**PM Ändringar efter granskning av vägplan
Väg 582, delen Alvik - Selet samt
gång- och cykelväg genom Alvik/Långnäs**
Luleå kommun, Norrbottens län

Vägplan, 2019-10-24

Dokumenttitel: PM Ändringar efter granskning av plan

Ritnings-/Handlingsnummer	Ändring/Revidering avser
103T0201	<p>Vägområde har tagits bort för ombyggnad av Alviksvägen då denna väg inte är statlig. Inskränkt vägrätt har tagits för dagvattenledning under Alviksvägen.</p> <p>Före:</p>  <p>Efter:</p>

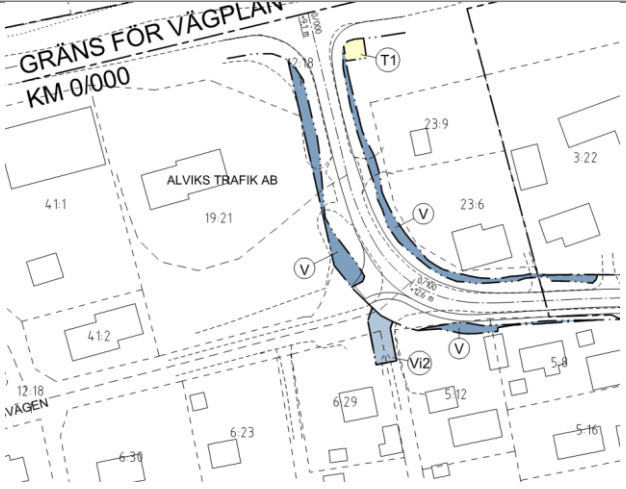
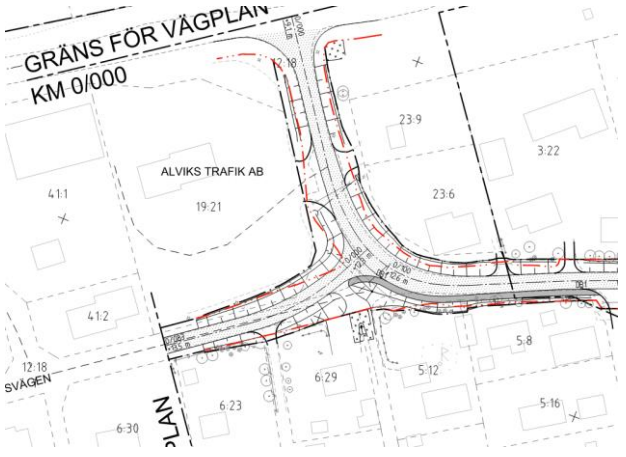
Alviksvägen är enskild och därför ska inte vägområde tas för den vägen. Till följd av detta kan man inte ta tillfällig nyttjanderätt för dagvattenledningen, ändras till inskränkt vägrätt.

Ritnings-/Handlingsnummer	Ändring/Revidering avser
	 <p data-bbox="794 790 1390 898">Där Vi2= Nytt vägområde med inskränkt vägrätt, väghållarens rättighet är inskränkt till att endast gälla tillträde för att underhålla dagvattenledning.</p>
103To228	<p data-bbox="794 943 1310 972">Teckenförklaring har kompletterats med T1</p> <div data-bbox="810 1010 1406 1077" style="border: 1px solid black; padding: 5px;"> <p data-bbox="858 1032 890 1061">T1</p> <p data-bbox="948 1025 1406 1072">TILFÄLLIG NYTTJÄNDERÄTT, FÖR INFORMATIONSTAVLA GÄLLER UNDER BYGGTIDEN, DOCK LÄNGST TILL OCH MED GODKÄND SLUTBESKUTNING</p> </div>
103To501	<p data-bbox="794 1146 1406 1216">Vägområde har justerats för Alviksvägen. Ombyggnad av Alviksvägen illustreras på ritningen.</p> <p data-bbox="794 1256 863 1285">Före:</p>  <p data-bbox="794 1809 863 1839">Efter:</p>
